RGKŚI.271.4.2024.AP

Odpowiedzi na pytania nr 4 dot. Specyfikacji Warunków Zamówienia

Niniejszym informuję, że w postępowaniu o udzielenie zamówienia publicznego pn.: „Adaptacja Budynku na potrzeby Centrum Usług Społecznych w gminie Rzepin” od kilku Wykonawców wpłynęły następujące zapytania:

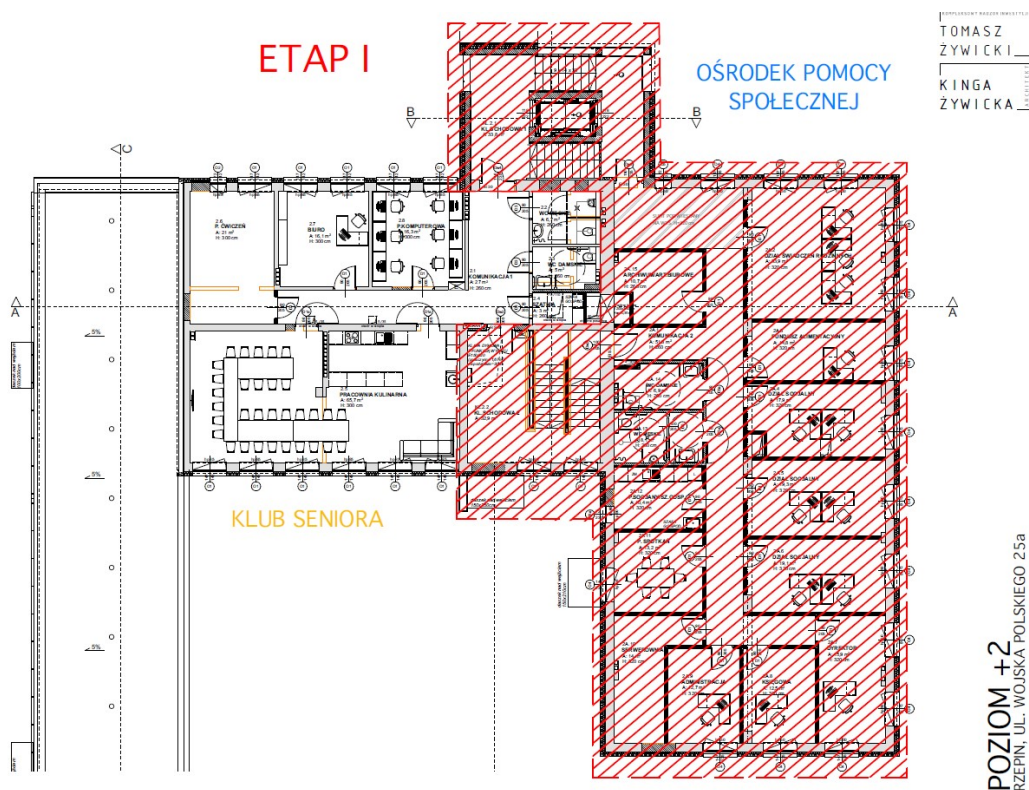
Pytanie 9:

Przedmiar „Kosztorys ofertowy OPS, ...” w pozycji dotyczącej obliczenia powierzchni ścianek z płyt GK na drugim piętrze, zawiera wysokość wynoszącą 3,2 m podczas gdy wysokość kondygnacji zawarta w projekcie wynosi 4,22 m. Prosimy o wyjaśnienie rozbieżności.

W przypadku ścian działowych z płyt G-K uwzględnić wysokość 4,22m
